H4-CA-234-R01

審査資料の品質確認について (コメント回答)

審査資料の品質について コメント一覧表

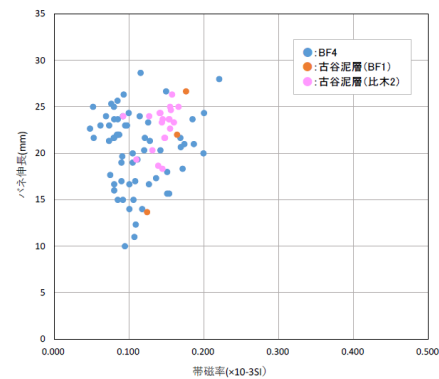
比木2地点の古谷泥層の分析を追加しているが、古地磁気分析については記載がなかった。結果はいつ頃出てくるのか
➡3月上旬頃。比木2地点の結果も記載を検討する。

他の分析項目で充足していると考えているが、記載を検討する旨回答。

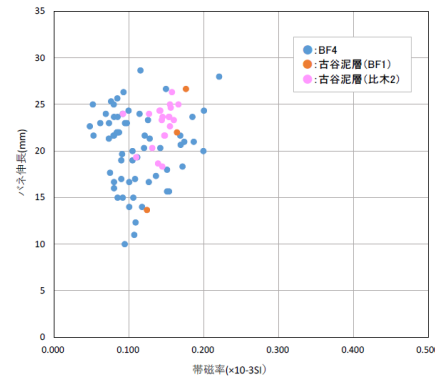
古地磁気について、残留磁化強度の桁が変わるのは問題ないのか

堆積環境の違い等の影響や、データ数としては取れていることを回答。

<各地点の残留磁化方向の等積投影>

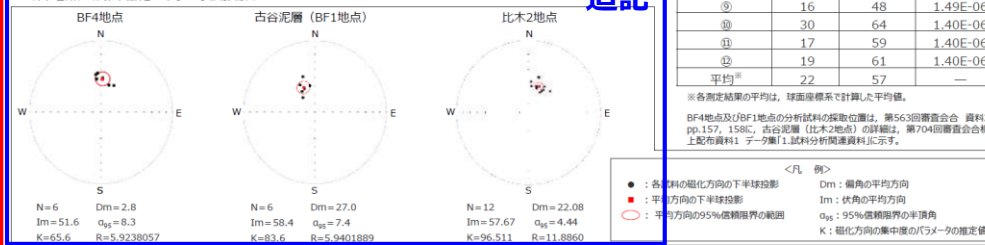
古地磁気についてシュミットネットのα95（95%確率の囲み）でばらつきを含んで重なるかどうかを示すのが一般的であり、そのプロットを入れていただいた方が確認しやすいので、検討いただきたい。

残留磁化方向の等積投影を追記する旨回答。

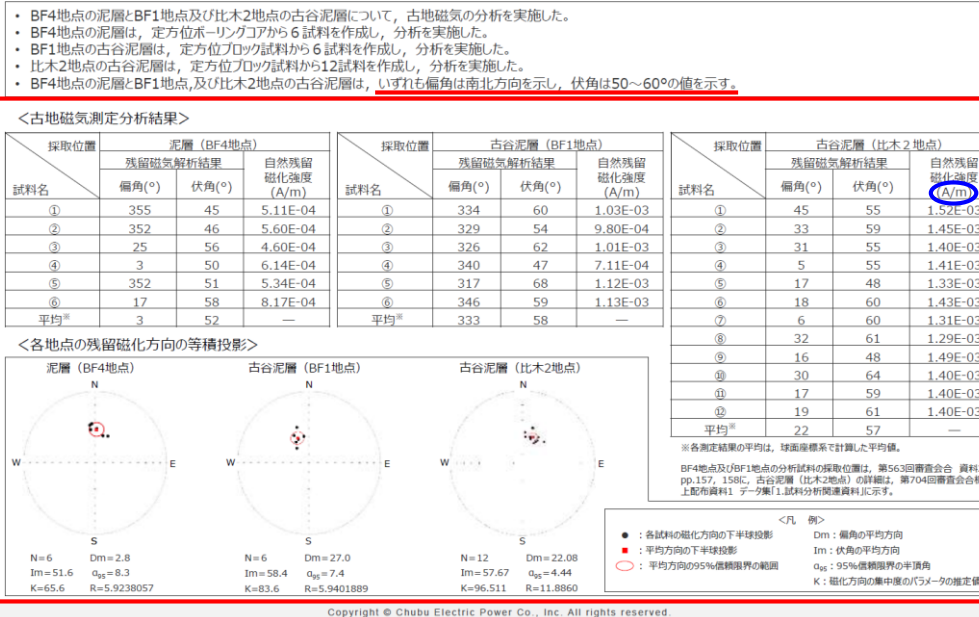
磁化強度で記載すべき数値に関する単位の認識ミスに伴う対応間違い（間違った情報で考察。単なる誤記ではない）についても合わせて品質保証管理体制の中で説明を行うこと。

【2019年4月12日審査資料】比木2地点の磁化強度の単位は正しくは (kA/m) であったが、他の2地点と同様に (A/m) と誤記載し、値のみ1E-6と記載。
【2022年3月18日】磁化強度の単位を正確にするため、1E+3を磁化強度値に織り込み、他の2地点と同じレベルの1E-3と修正した。
